<div></div>		上海启盛汽车技术中心 Shanghai Keyision Automotive Technical Center			
SCALE 比例	REFERENCE : 参考 <div>11540431</div>			DATA 日期	
5:1					
MATERIAL 材料牌号		设计	郭子强	2024.10.29	
FC-0208-50		校对	秦亮亮	2024.10.29	
MATERIAL SPEC材料标准		会签	颜林峰、周磊	2024.10.29	
MPIF 35-2019		审核	徐晓锋	2024.10.29	
		批准	俞黎明	2024.10.29	
<div></div>		DRAWING NAME 零件名 外转子Outer rotor			
SIZE 图框	DWG STATUS 图样状态	SHEET NUMBER 页码			
A1	11540431	ST 审核	REV 版本	POI 备注	
		C	01	NA	1 OF 1

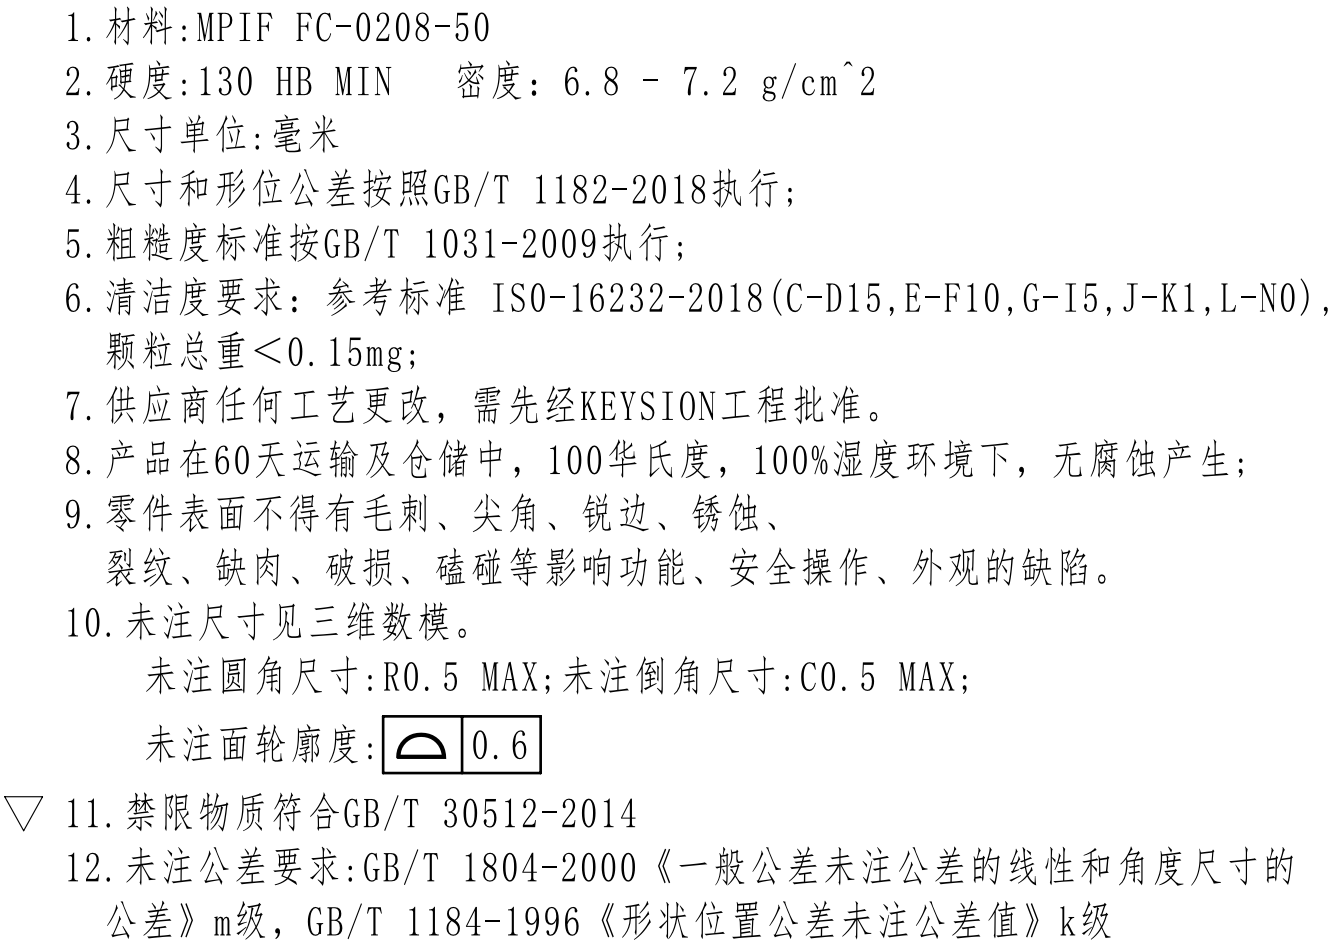
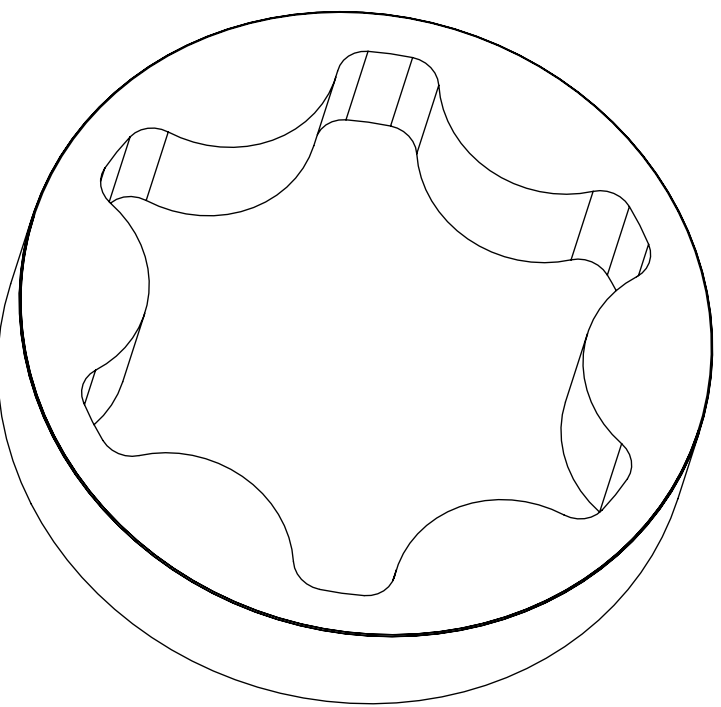
DWG STATUS 图样状态					REVISION 更改描述	EWO 编号	ENG 工程师
DATA 日期	ST 状态	REV 版本	POS 部位	PDI 图号			
2024.10.31	C	01		NA	首次释放: 请公差要求由0.08mm放宽至0.15mm 请顶面圆0.05更改至0.14 C10: Ø 29更改为29.14、Ø 40.36更改为40.5	24A053	MF,Ru
